「NP60H2 据付／取扱説明書」誤表記訂正のご案内とお詫び

平素より弊社商品をご愛顧いただき誠にありがとうございます。
この度、「NP60H2 据付／取扱説明書」のP.15「異常ブザーまたは異常ランプ接続」におきまして、記載内容に誤りがございました。つきましては、下記の通り訂正をさせていただきます。
皆さまには大変ご迷惑をおかけいたしましたこと、深くお詫び申し上げます。
今後とも変わらぬご愛顧のほどよろしくお願い申し上げます。

● 異常ブザーまたは異常ランプ接続

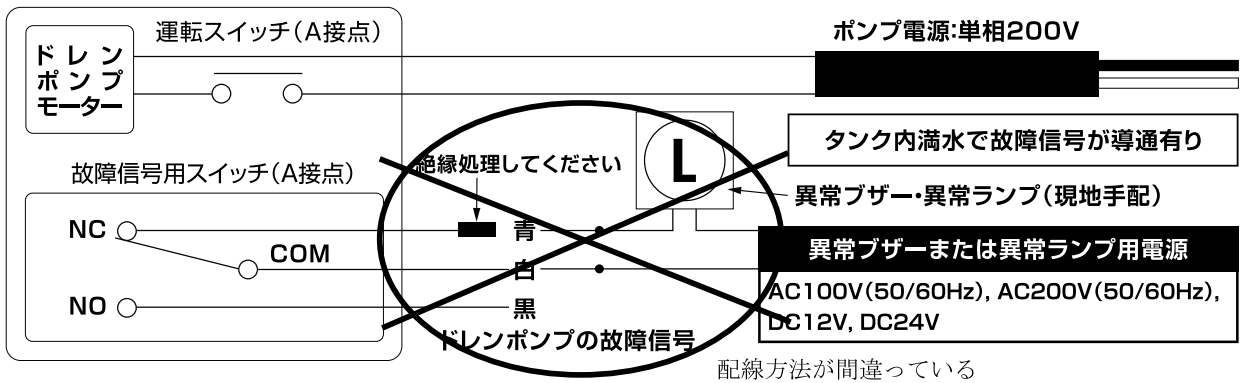
誤りがあった箇所：P.15の故障信号スイッチ（A接点）配線で、白・黒で接続される配線の位置がずれて、青・白の配線に接続している図になっている。

● 異常ブザーまたは異常ランプ接続
